**Avis délibéré de la mission régionale
d'autorité environnementale Auvergne-Rhône-Alpes
relatif au projet d'ouverture d'une carrière de roche massive
présenté par la société SASU Carrières Benoît Gauthier
sur la commune de Saint-Nazaire-en Royans
(département de la Drôme)**

Avis n° 2019-ARA-AP-834

illustration 3 : Zones de visibilité théorique, localisation des coupes topographiques et des points de vue (source : étude d'impact, p. 165)

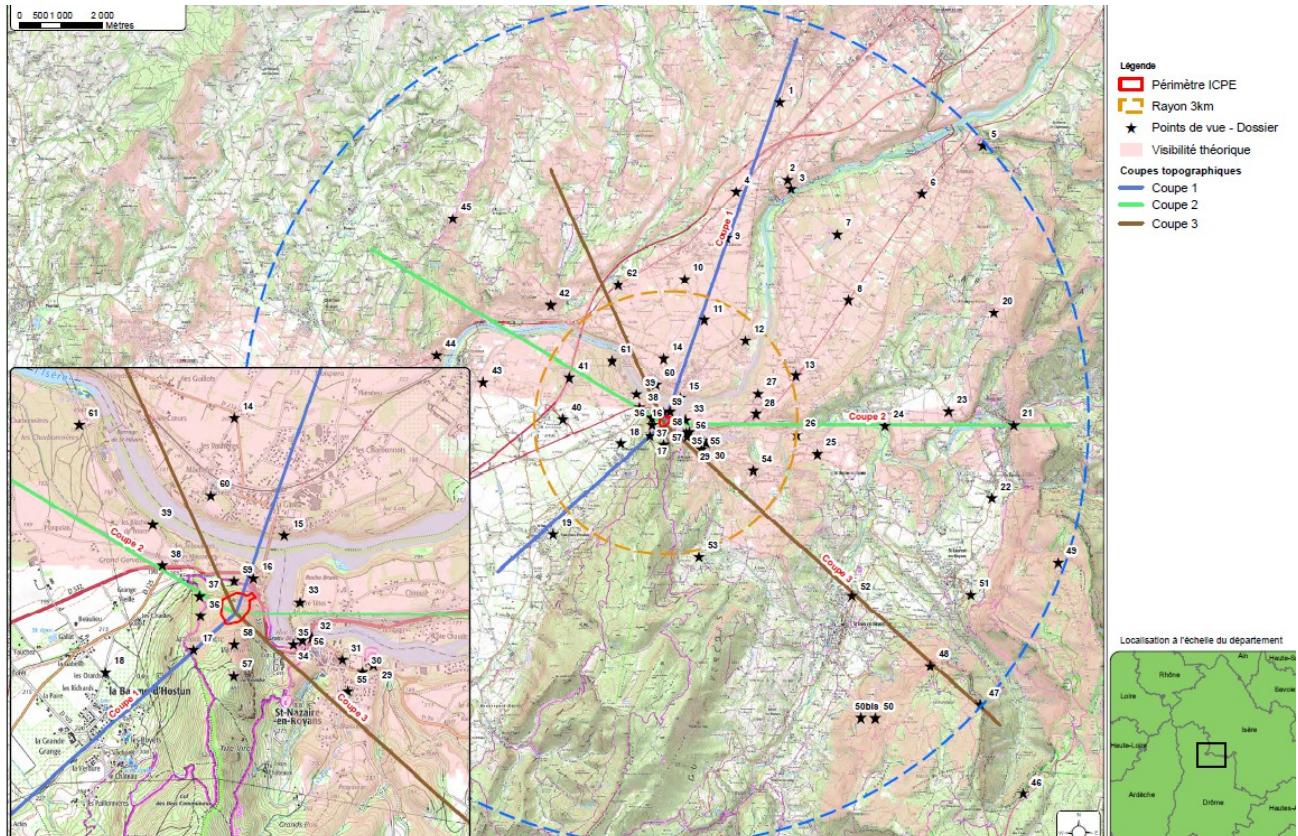
De nombreuses photo-simulations sont présentes ainsi qu'une cartographie d'ensemble permettant de bien géolocaliser les points choisis. Toutefois, le choix de certains points de vue mériterait discussion, notamment lorsque le site est masqué par la végétation, et les modalités prises en compte pour aboutir aux niveaux d'enjeu manquent d'explications.
